# MEMOIRE EN REPONSE A L'AVIS MRAE

## PROJETS ÉOLIENS Parc éolien de Bussy Parc éolien de Coupetz Bussy-Lettrée, Dommartin-Lettrée et Coupetz (51)

TotalEnergies Renouvelables France

Figure 1 : Cumul éolien des deux projets en développement, §6.6.3 de l'étude d'impact (projet de Coupetz et Bussy).

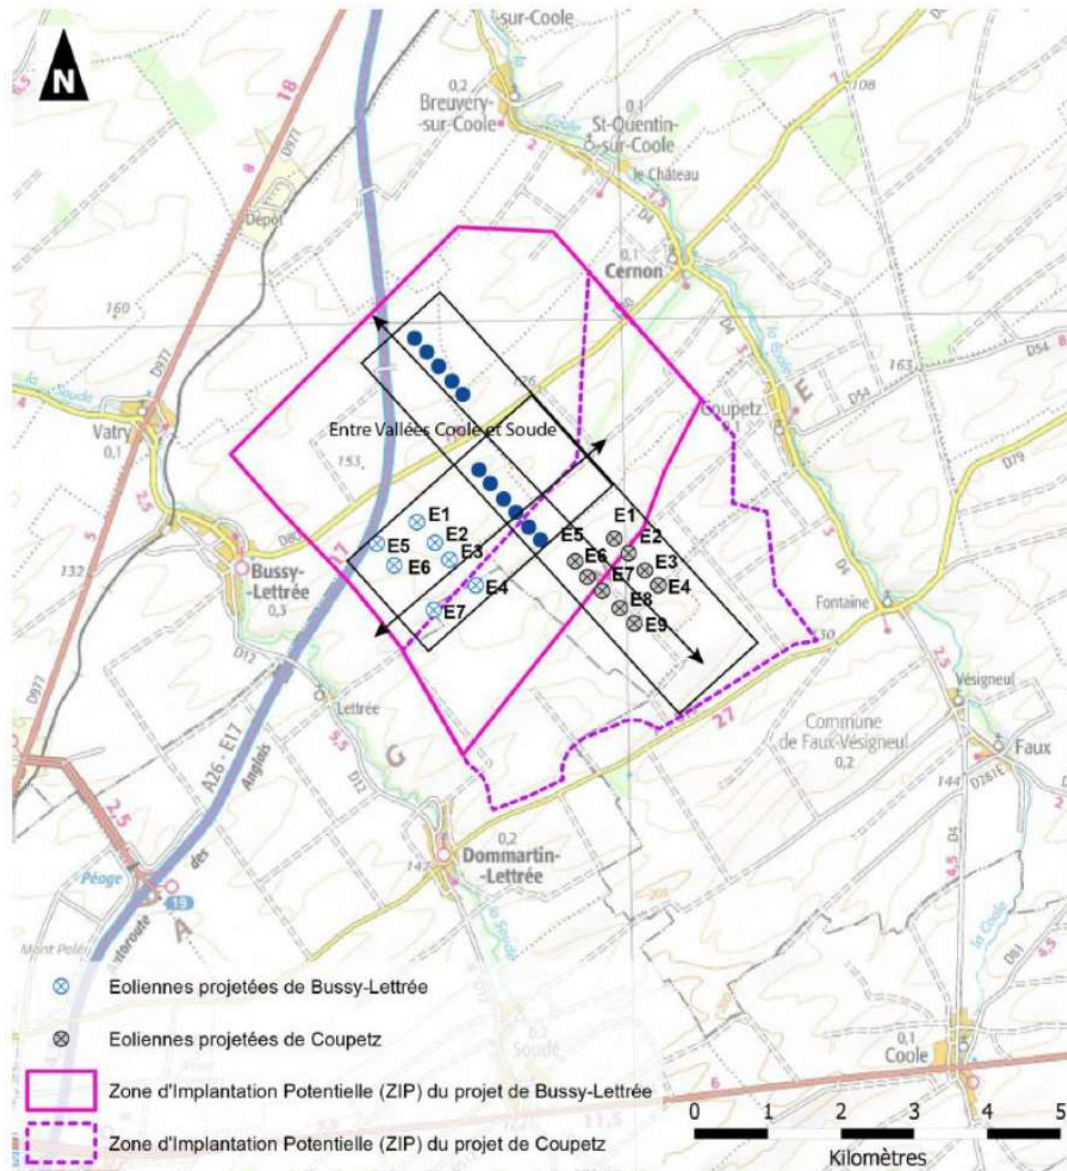
***L'Ae rappelle qu'en vertu de l'article L.122-12 du code de l'environnement définissant la notion de projet, les 2 parcs éoliens font partie d'un projet unique.***

Enfin, **les deux projets ont bien été conçus en prenant en compte les effets cumulés** des deux implantations sur le territoire d'implantation ; page 297 de la dernière version de l'étude d'impact de Bussy §6.6.3 et page 301 de la dernière version de l'étude d'impact de Coupetz §6.6.3.

Figure 5 : Ensemble des postes sources présent autour du projet éolien de Coupetz et Bussy. Source : capareseau.fr le 10/02/2023.

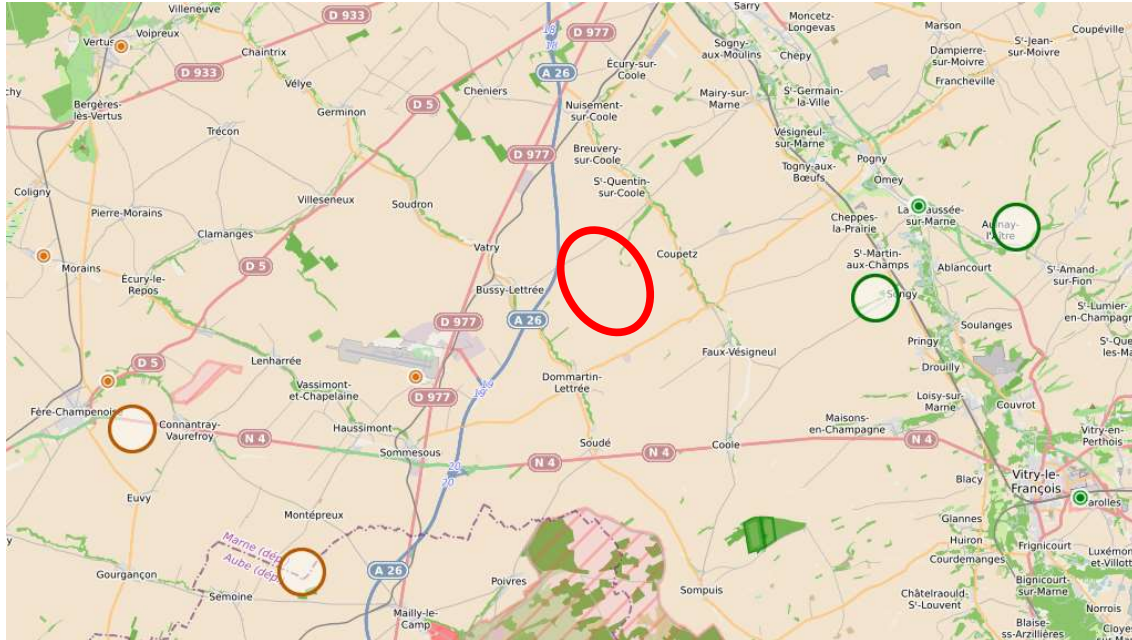
***L'Ae recommande au pétitionnaire de considérer également le tracé du raccordement de son projet au réseau électrique général pour une prise en compte effective de l'environnement***

Aussi dans l'étude d'impact du projet éolien de Coupetz et du projet Bussy (page 83), plusieurs postes sources ont été recensés dans un périmètre de 20 km autour du projet : Les postes d'Europport (Aéroport Paris Champagne), de Compertrix, de La Chaussée du Poteau et de Marolles. Il est à noter que le S3REN Grand-Est approuvé le 01/12/2022 définit les nouvelles capacités et investissements au niveau régional.

Figure 11 : Exemple de la prise en compte des deux projets dans les études d'encerclement mises à jour (page 145, projet éolien de Bussy)

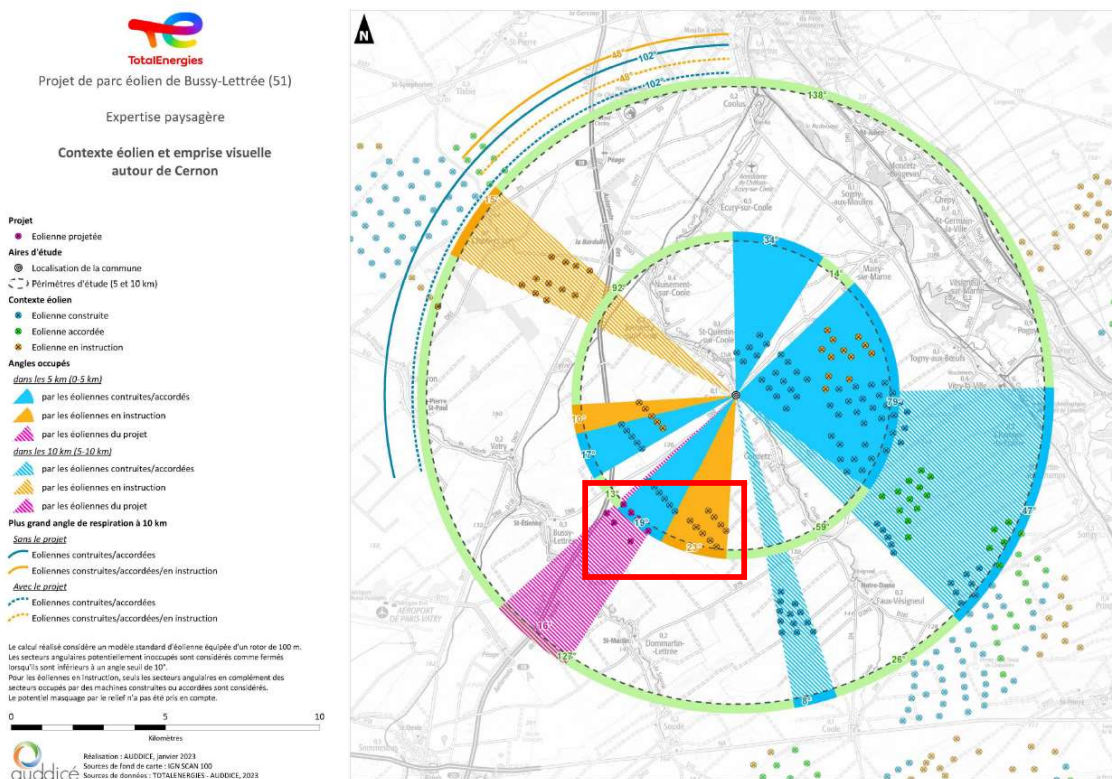
*L'Ae considère que l'effet de saturation visuelle cumulé des 2 projets de Bussy et Coupetz n'est pas pris en compte dans le dossier.*

Le cumul des projets de Bussy et Coupetz est étudié dans chaque dossier, avec un complément apporté aux études d'encerclement.

**Il ressort, de l'analyse de l'ensemble de ces éléments, que la situation des deux projets ne crée pas de cumul notablement impactant**, du fait de leur situation en relation directe avec le parc d'Entre Vallées Coole et Soude, limitant les incidences cumulées, par un regroupement des angles d'occupation sur les horizons paysagers. **L'étalement visuel est restreint**, avec une occupation d'un angle déjà concerné par l'éolien. Ils **contribuent à la densification cumulée** dans l'horizon proche, **mais sans saturation notable**.

Figure 13 : Profil altimétrique entre le village de Cheniers et le projet éolien de Coupetz.

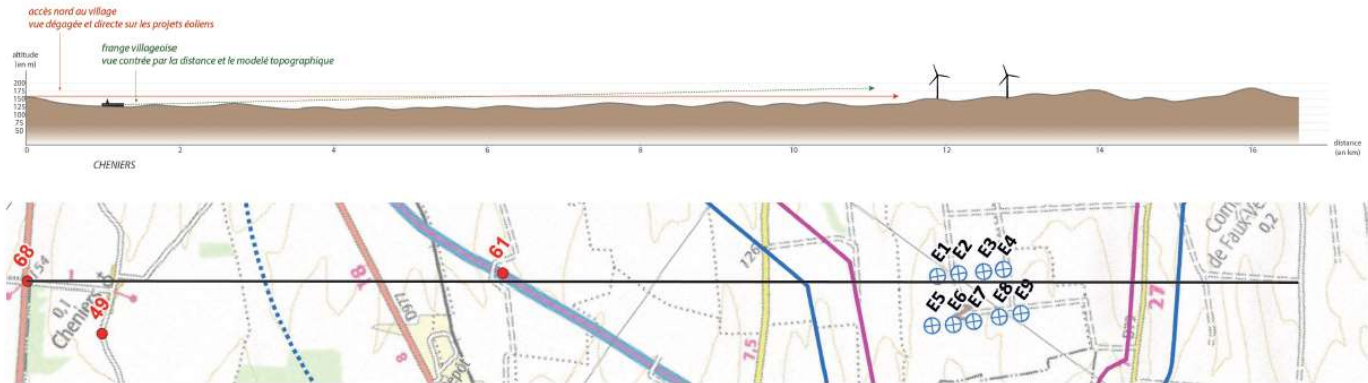
De plus, le dossier montre un photomontage de Cheniers du côté de son entrée nord alors que le point de vue le plus intéressant est visiblement depuis la frange sud du village.

Les photomontages présentés page suivante montrent que le point de vue n°68 est le plus adapté à l'analyse du cumul des deux projets, permettant une vue plus lointaine sur la plaine agricole et vers la zone d'implantation des deux projets. Le point de vue n°49 présente une situation légèrement encaissée, avec l'insertion d'éléments paysagers contrant le dégagement visuel potentiel (modélisé topographie, bosquets, ...) et ne permettant pas une vue suffisamment dégagée vers les deux projets envisagés. La coupe ci-dessous illustre l'importance du dégagement visuel sur les projets, selon la situation de l'observateur.

Figure 17 : Nombre de cadavres trouvés par passage sur le parc éolien de la Croix de Cuitot, extrait du suivi de mortalité 2022 du parc éolien de la Croix de Cuitot, 7 éoliennes MM92.

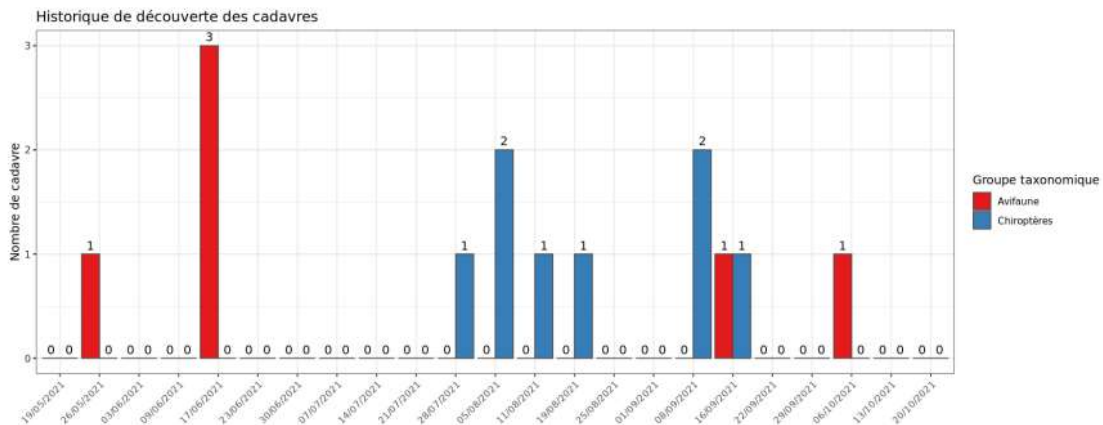
**L'Ae recommande de réaliser les suivis de mortalité post-implantation et transmettre régulièrement ces suivis au Muséum national d'histoire naturelle (MNHN) et à la DREAL Grand Est pour vérifier si une adaptation des modalités des bridages est nécessaire.**

Les suivis de mortalité post-implantation seront donc réalisés **lors de la première année d'exploitation, puis a minima tous les 10 ans** et transmis dans l'outil de télé-service « dépôt légal de données de biodiversité » selon la réglementation en vigueur ainsi qu'à la DREAL.

A titre d'exemple le parc éolien de la Croix de Cuitot, situé dans la commune de Dampierre-sur-Moivre (51) à proximité du projet, et mis en service en 2010 a fait l'objet de 4 suivis de mortalité depuis sa mise en service, le dernier datant de 2022.

Figure 18 : Localisation des principaux couloirs de migration définis lors de l'établissement du Schéma Régional Eolien en Champagne-Ardenne (Source LPO).

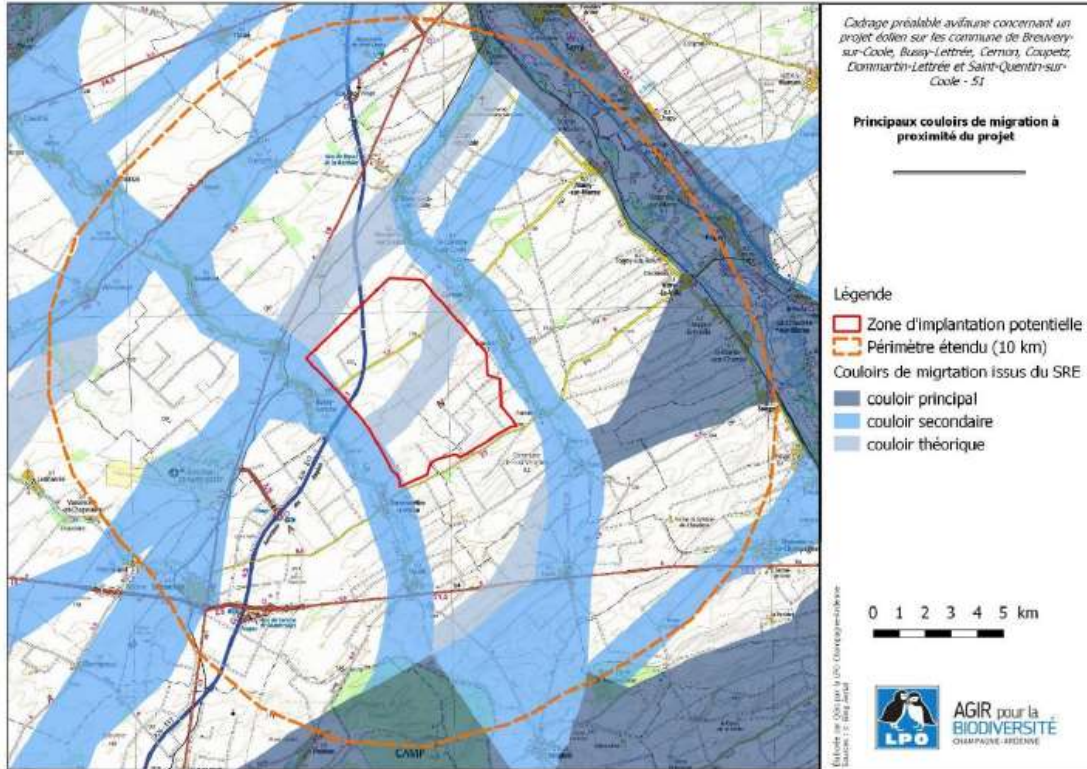
***L'Ae s'interroge de plus sur le risque de création d'un nouveau front d'éoliennes au sud-ouest du pôle Cernon et sur la constitution à terme, par fusion de plusieurs parcs (Cernon, Coupetz, Bussy, Entre les vallées de la Coole et de la Soude 1A et 1B), d'un massif d'éoliennes très dense dans le paysage cernant plusieurs communes et constituant un obstacle important dans la migration des oiseaux.***

L'analyse de la cartographie ci-après confirme les éléments relevés sur le terrain. Il existe un grand nombre de couloir secondaire et théorique parallèle les uns aux autres. Cela s'apparente donc un front de migration diffus et large. En effet, **il n'y a aucun élément attractif particulier sur la ZIP et ses marges permettant de concentrer les stationnements migratoires sur la zone d'étude** ou susceptibles de contraindre les déplacements des oiseaux, plans d'eau, grandes roselières, flux thermiques importants ou éléments paysagers d'importances (vallées, plateaux ou encore boisements).

Ainsi, **les impacts paraissent donc nuls à faibles sur les flux d'oiseaux migrateurs.**
